TRANS/WP.29/696
9 décembre 1999

Groupe de travail de la construction des véhicules

PROJET DE COMPLÉMENT 3 A LA SERIE 03 D'AMENDEMENTS
AU RÈGLEMENT No 36
(Véhicules de transport en commun)

Figure 11

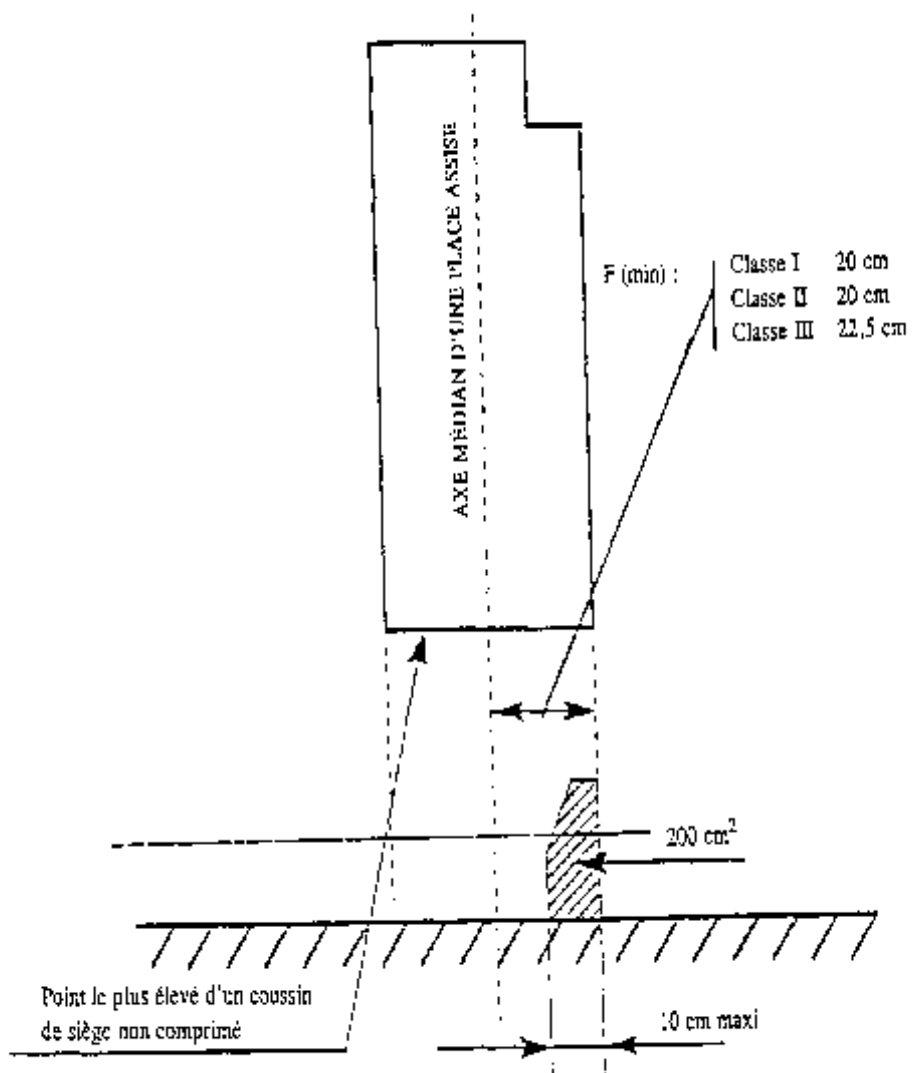
Annexe 3, figure 11, remplacer par la figure suivante :

INTRUSION ADMISSIBLE D'UN CONDUIT
(voir paragraphe 5.7.8.6.2.3)
